サービスキャンペーン通知書

届出者の氏名 Groupe PSA Japan株式会社  
 又は名称 パーツ・サービス部 部長 デバージョ・チャクラボルティ  
 住 所 東京都目黒区碑文谷5丁目1-3

## 改善箇所説明図

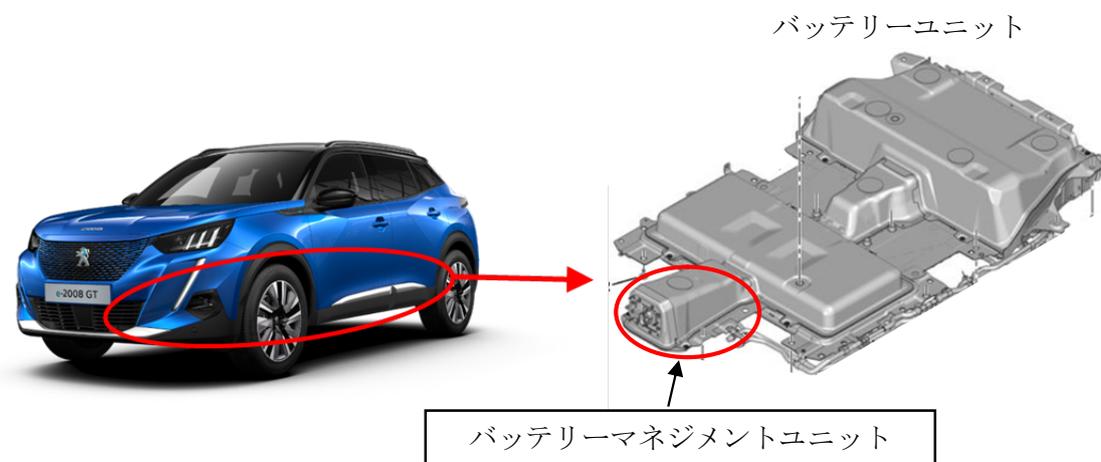
### 不具合の内容

走行用バッテリーのマネージメントユニットにおいて、ソフトウェアのバグにより、バッテリーセル充電率の診断が4万 km 走行以降は正しく行われなくなる。このため、バッテリーが正常な状態でも警告灯が点灯してメーター内にメッセージが表示され、またモーター出力の制限により通常の走行ができなくなるおそれがある。

### 改善措置の内容

全車両、バッテリーマネージメントユニットのソフトウェアを対策プログラムに更新する。
